改善箇所説明図

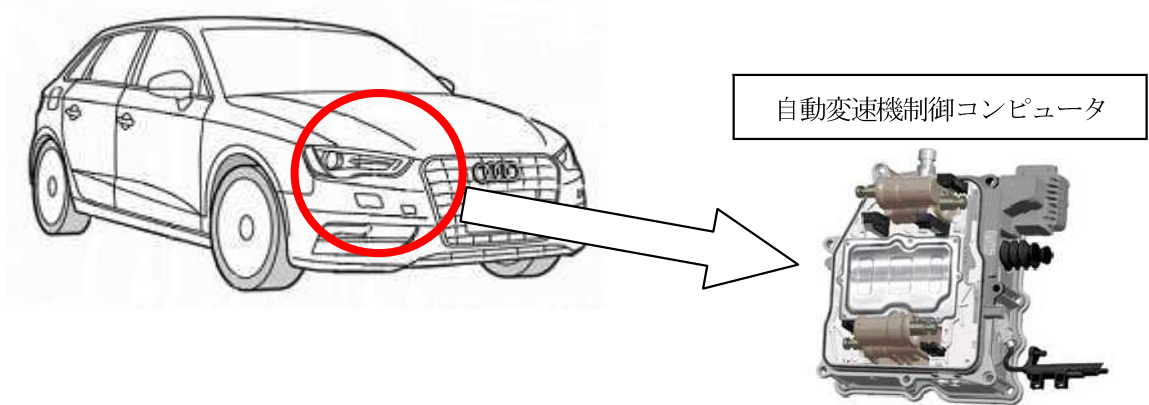
不具合発生箇所

自動変速機制御コンピュータのプログラムが不適切なため、エンジン停止後、当該コンピュータ内の作動油温度が低い状態で、特定のイグニッションスイッチ操作を行った場合に、当該コンピュータがスリープ状態にならないことがある。そのため、エンジン停止後も当該コンピュータに待機電流が流れ続けることで、最悪の場合、バッテリーが上がりエンジンを始動できなくなるおそれがある。

全車両、自動変速機制御コンピュータのプログラムを書き換える。

識別：車両識別プレートの下側に、青色で直径5mm程度のマークを塗布する。

また、点検整備記録簿の該当欄に「日付、走行距離、ワークショップスタンプと担当者名、改善対策：Q469メカトロニクスプログラム改修」と記入する。
